**ZŠ Pavla Marceľho, Drieňová 16, Bratislava**  
**Drieňová 16, 82103 Bratislava**

**Vysvetlenie Súťažných podkladov.**

Na základe žiadosti záujemcu o vysvetlenie vo verejnom obstarávaní podlimitnej zákazky s názvom „**Zateplenie Pavilónov ZŠ Drieňová 16**“, vyhlásenej uverejnením výzvy na predkladanie ponúk vo Vestníku verejného obstarávania č. 41/2019 zo dňa 27.02.2019 pod značkou 4575 – WYP Vám poskytujeme podľa § 48 zákona č. 343/2015 Z. z. o verejnom obstarávaní a o zmene a doplnení niektorých zákonov v znení neskorších predpisov (ďalej len „zákon o verejnom obstarávaní“) nasledovné vysvetlenie súťažných podkladov:

Obrázok 1 Billboard

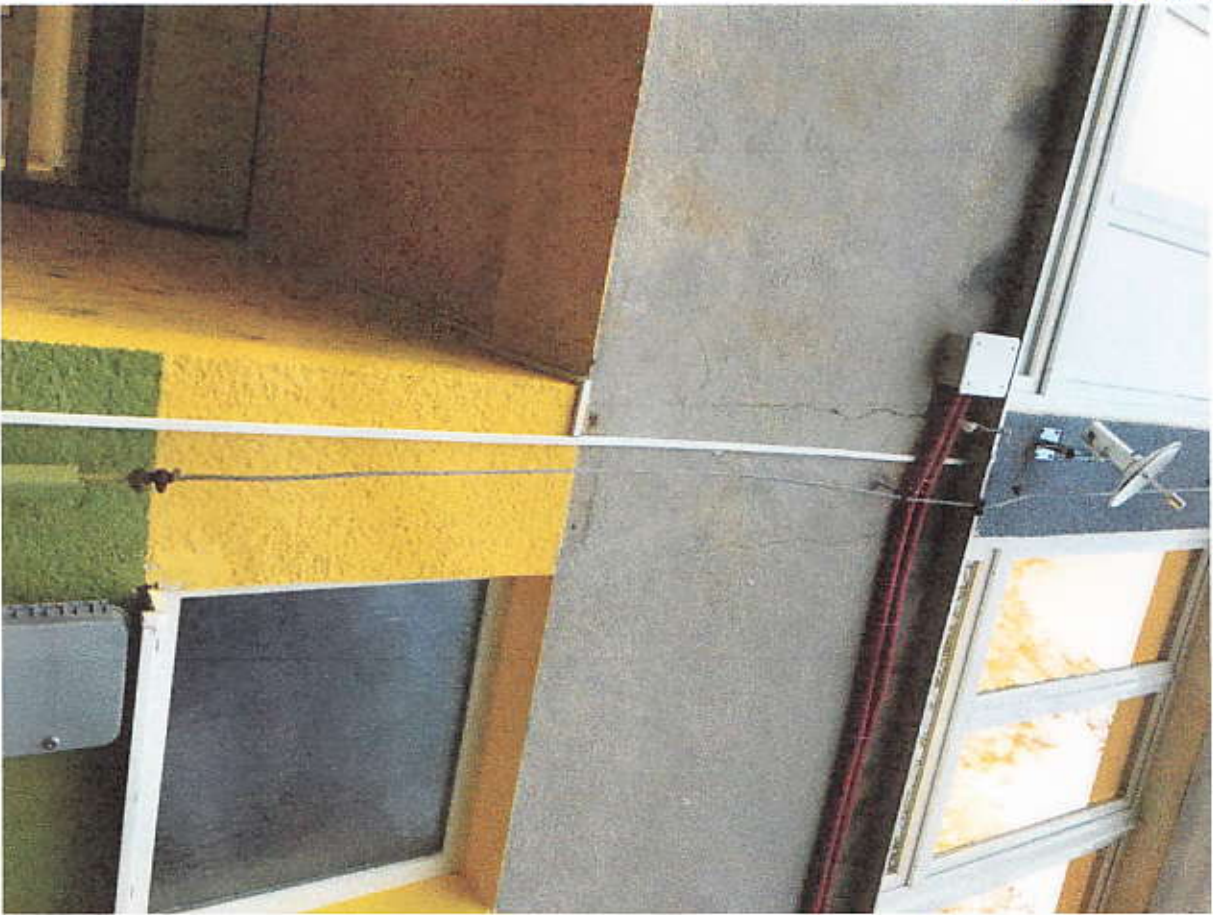
Pre objekt „SO 01 Zateplenie pavilónu A“ je vo VV v položke č. 31 Demontáž a spätná billboardu - ozn. 27 - uvedené množstvo – 1 súbor

Pre stanovenie ceny prosím o presné špecifikovanie položky (rozmer, spôsob uchytenia,..)

**Odpoveď č. 8:**

Vid' fotodokumentácia v prílohe vysvetlenia č. 3.
